QUESTIONAMENTO EDITAL PREGÃO ELETRONICO 01/2024

Questionamento como objetivo evidenciar a discrepância entre o que exige o projeto e o que paga a planilha.

2.A – Envelopamento com concreto os eletrodutos.

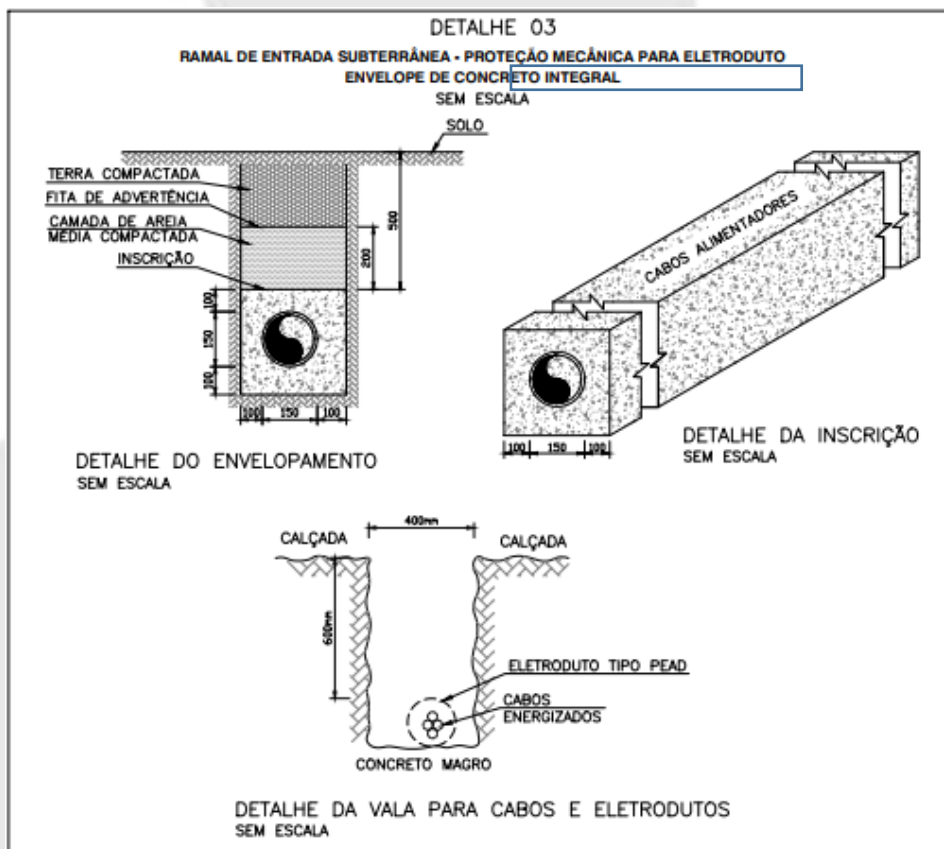
No projeto, conforme imagem abaixo, há a exigência que os eletrodutos sejam envelopados integralmente com concreto, protegendo assim, os condutores de cobre ali instalados. A planilha não faz nenhuma menção a esse item. Estamos falando de um volume de concreto considerável sendo que será uma estrutura de 0,35 x 0,35 m,

2.C – As Bilt:

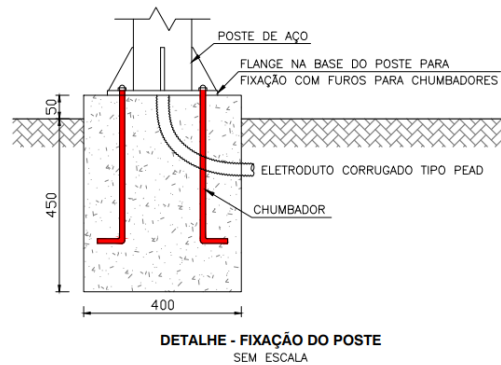
O projeto deixa claro que se qualquer mudança ocorra entre o que foi planejado e executado, deve-se apresentar o As-Bilt da obra, e a planilha não remunera tal atividade. Vale lembrar que numa obra desse porte é muito provável que algo necessite ser alterado.

11 – HAVENDO ALTERAÇÕES EM CAMPO, DEVERÁ SER ATUALIZADO O PROJETO ("AS BUILT") PELO CONSTRUTOR.

2.D – Comandos:

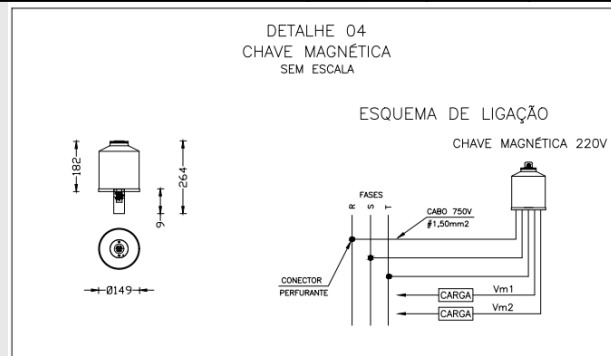
Analisando o projeto, identificou-se a necessidade da instalação de 7 comandos em grupo, equipamento esse, responsável pelo acionamento e apagamento dos pontos luminosos. A planilha renúmerou apenas 2 instalações

11	Chave magnética 50A	Peça	2	R\$ 690,36	1.380,72
----	---------------------	------	---	------------	----------

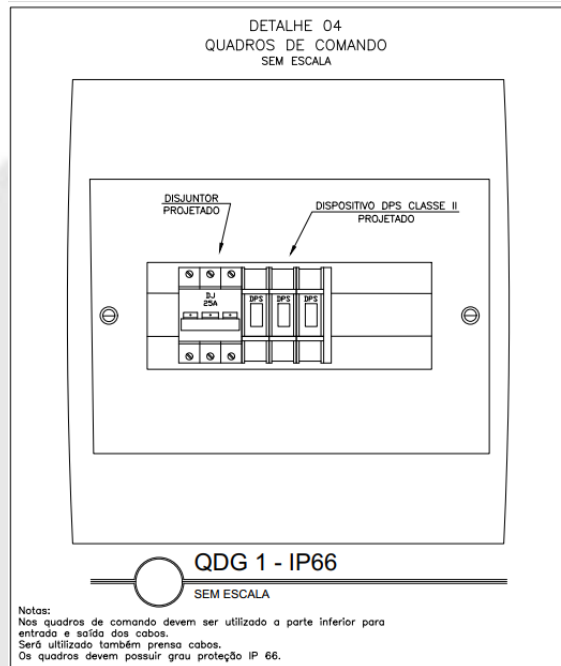
A planilha contempla a instalação de 6 Quadros de comando, porém esse equipamento, segundo evidenciado no projeto, tem apenas a finalidade de proteção e não de comandar.

43	Quadro de comando trifasico com disjuntor s DPS	Conjunto	6	R\$ 1.585,00	9.510,00
----	---	----------	---	--------------	----------

Condutores que serão instalados

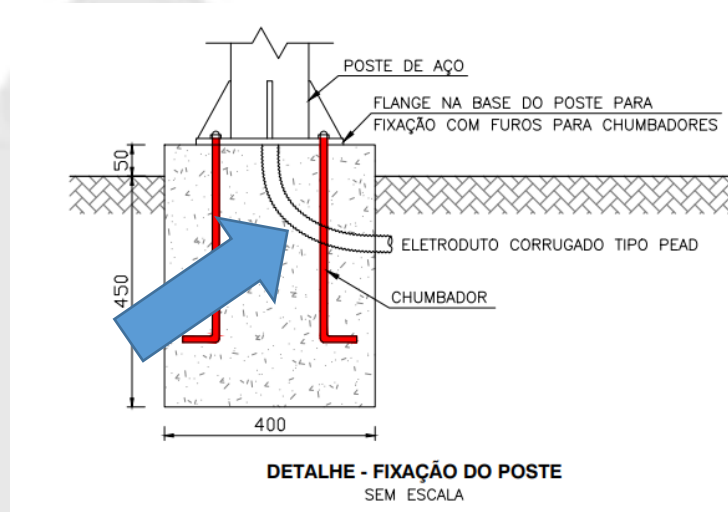
A planilha renumera apenas a instalação de 8.202 (oito mil, duzentos e dois metros), sendo que vamos instalar 37.656 (trinta e sete mil, seiscentos e cinquenta e seis metros)

Lançamento de condutores, inclusive conexoes	metro	8.202	11,90	97.603,80
--	--	-------	-------	-------	-----------

4	Cabo de cobre , unipolar, isolamento em PVC para 1KV, encordoamento classe 4 , bitola 10 mm ²	metro	5.355	R\$ 10,90	58.369,50
5	Cabo de cobre , unipolar, isolamento em PVC para 1KV, encordoamento classe 4 , bitola 16 mm ²	Metro	17.911	R\$ 14,90	266.873,90
6	Cabo de cobre , unipolar, isolamento em PVC para 1KV, encordoamento classe 4 , bitola 35 mm ²	Metro	650	R\$ 51,00	33.150,00
7	Cabo de cobre nú , bitola 10 mm ²	Metro	8.700	R\$ 14,00	121.800,00
8	Cabo de cobre, PP3-1,5 mm ²	metro	5.040	R\$ 5,27	26.560,80
			37.656
